CONCEPTO TÉCNICO DE REVISIÓN DE ESTUDIOS DE RESPUESTA DE AMPLIFICACIÓN LOCAL DE ONDAS SÍSMICAS	Código:	GPR-FT-09
		Versión:	01
		Código Documental:

1.1 CONCEPTO TÉCNICO No. CT:	5383
1.2 ÁREA:	INVESTIGACIÓN Y DESARROLLO
1.3 COORDINACIÓN:	CONCEPTOS TÉCNICOS
1.4 REFERENCIA CRUZADA RADICADO FOPAE:	2008ER13219
1.5 RESPUESTA OFICIAL No. RO:	32853

2.1 SOLICITANTE:	JUAN REINALDO SUÁREZ MEDIANA CURADURÍA URBANA NO.1
2.2 PROYECTO:	CALLE 75
2.3 LOCALIDAD:	2 CHAPINERO
2.4 UPZ:	88 EL REFUGIO
2.5 BARRIO O SECTOR CATASTRAL:	LA PORCIUNCULA
2.6 DIRECCIÓN:	CARRERA 7 No. 75-51 / CARRERA 7 No. 75-65
2.7 CHIP:	AAA0094WENX / AAA0094WEMR
2.8 FECHA DE EMISIÓN:	12 DE NOVIEMBRE DE 2008
2.9 EJECUTOR DEL ESTUDIO:	JEOPROBE Ltda.

5 PRIMERA REVISIÓN DEL ESTUDIO- CONCEPTO TÉCNICO NO. CT-5383 (FECHA: 12/11/2008)

Figura 1. Localización del Proyecto Edificio Calle 75.

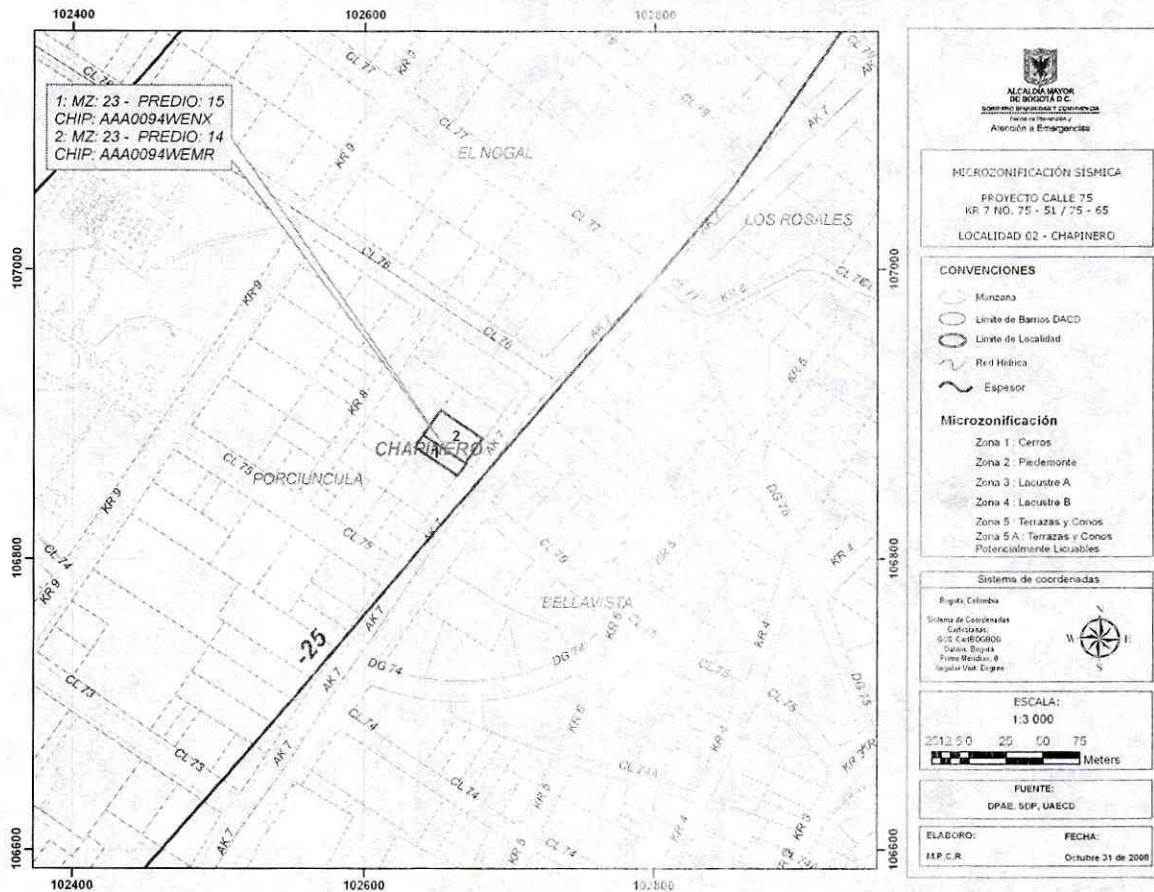
En el numeral 1.1 y 3.2 del informe, se indica que el sitio del proyecto se encuentra localizado en la Zona 2 – Piedemonte según el Decreto 193 de 2006, lo cual es consistente con la localización presentada en la Figura 1 del presente concepto.

El estudio CUMPLE con este requerimiento.
